資料（仙寿院交差点）

景観モニタージュ写真 A-1（仙寿院交差点）

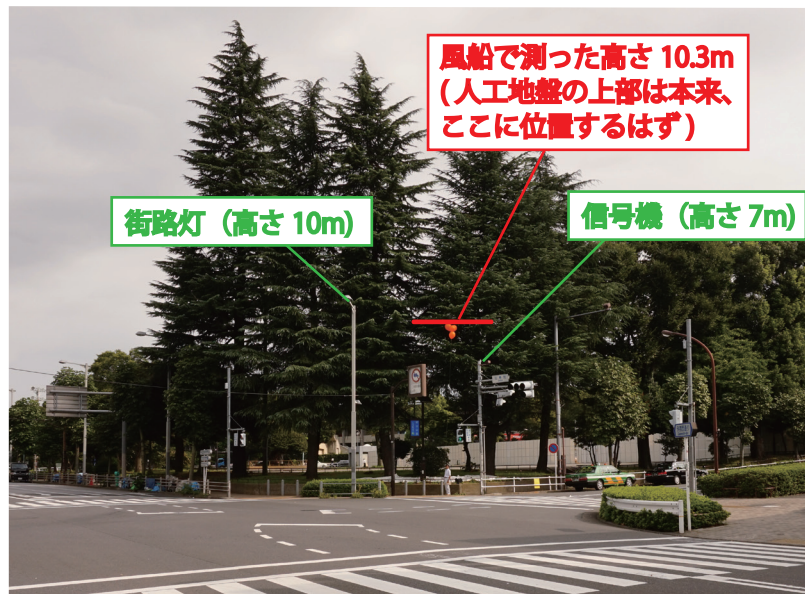
人工地盤の最上部は、本来風船の最上部 (10.3m) の位置に来るはずであるが、モニタージュでは低く描かれている。
